MENTON

HOTEL ADHEMAR DE LANTAGNAC

RAPPORT DE LA VISITE DU 4 AOUT 2020

Désordres affectant le plancher au du RdC et la cloison au R+1

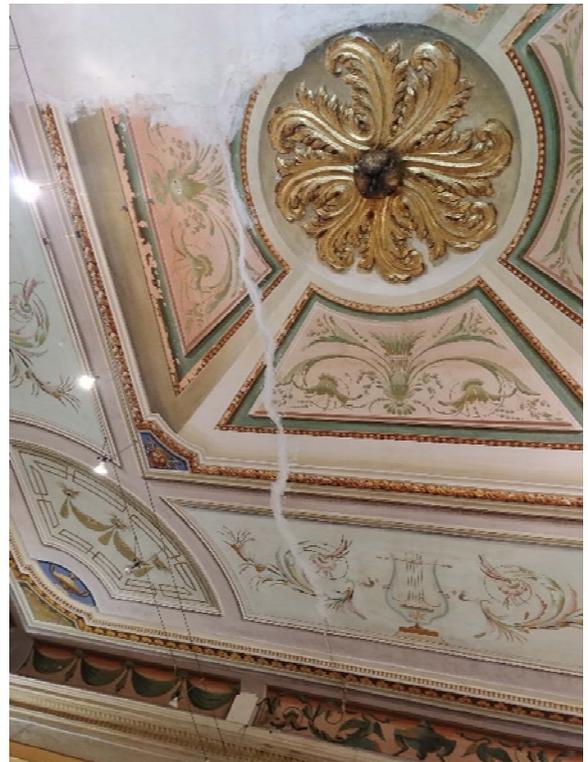
- De nombreuses fissures sont constatées sur les plafonds des différentes pièces de l'hôtel (vestibule, escalier).
- Au R+1
 - . Une fissure horizontale est constatée sur une cloison côté Sud.

- Au RdC
 - . 1/3 du plafond a été refait (date inconnue) et ne présente plus de décors. Une fissuration en périphérie de cette zone est constatée.
 - . Une fissure, située au droit de la cloison du R+1, traverse la pièce (hors zone plafond refait). Elle a été en partie calfeutrée, probablement en même temps que la réfection du plafond. La reprise présente un léger faïençage.
 - . La fissure se poursuit sur les profils de moulures.
- Au R+1
 - . Des fissures apparaissent entre les cloisons et les murs de façades.
 - . Une importante fissure traversante affecte la cloison et forme un arc de décharge. Cette dernière fait l'objet d'un appareillage technique et d'une surveillance avec un relevé mensuel par l'entreprise Ginger.

. Un affaissement du plancher est constaté depuis le centre de la pièce (au niveau du refend du hall d'entrée) jusqu'à la cloison. Une flèche de l'ordre de 8 cm est mesurée entre le sol et le plafond (mesure indicative faute de mise en place d'un niveau laser). Aucune fissure n'est présente au sol.

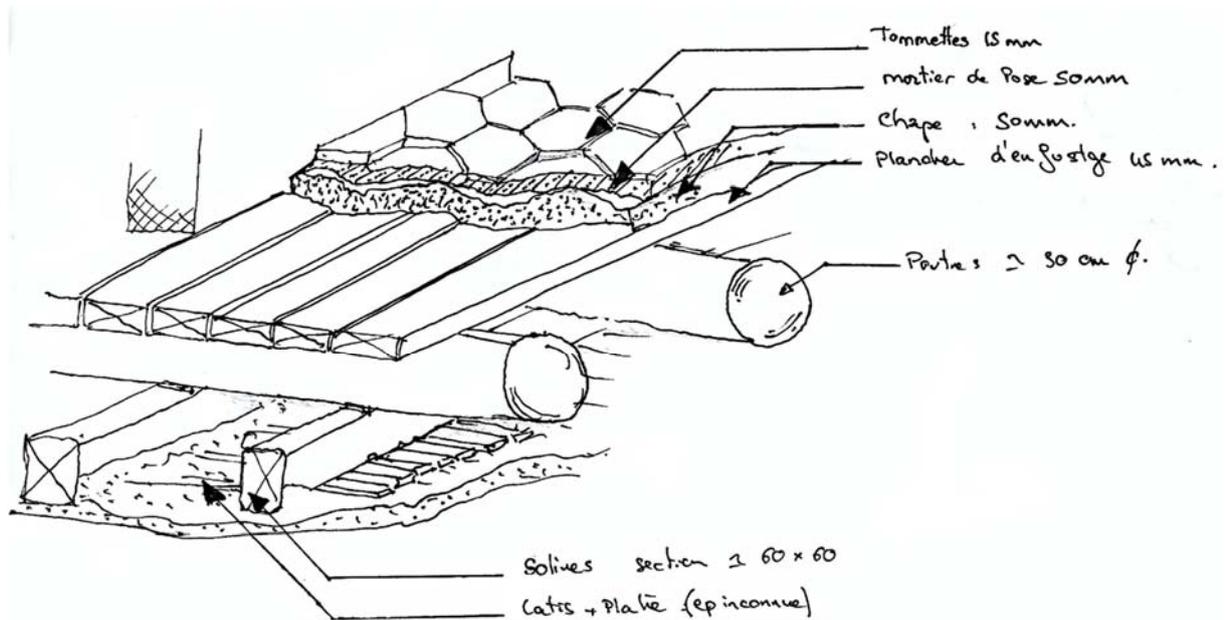
. Des déformations des portes situées dans cette cloison (perte de l'équerrage), ainsi que des impostes. De nombreuses fissures sont présentes au plafond ; le R+2 ne peut cependant pas être visité pour vérifier si des désordres similaires sont existants.

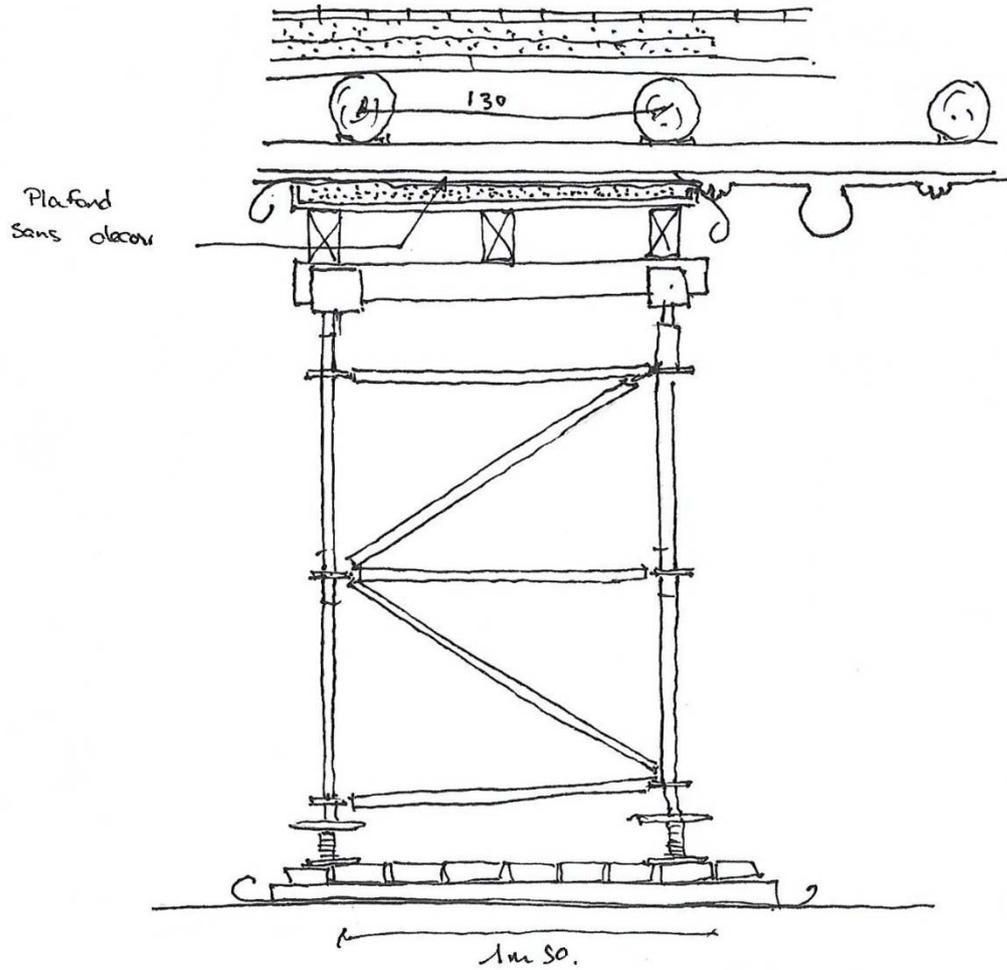
Il est préconisé de réaliser un tabouret permettant de diminuer la portée des poutres en partie centrale.

Une rose en plâtre doré étant située en partie centrale du plafond, nous proposons de positionner le tabouret au droit de la partie du plafond exempte de décors, le plus au centre possible de la pièce et dans l'axe de la fissure et de cloison du R+1. Toute dépose de la rose serait en effet ouvreuse.

La semelle de répartition (couchis) devra être suffisamment large (1m50x 1m50) pour reprendre les solives et les poutres maitresses.

Un feutre de protection du décor devra être mis en place entre le plafond et le couchis.

Un platelage de répartition d'environ 1,5m x 1,5m sera également à réaliser pour répartir la charge sur le sol.

Le tabouret ne doit pas être précontraint, ce qui entraînerait un risque de rupture sur les plâtres et moulures périphériques.
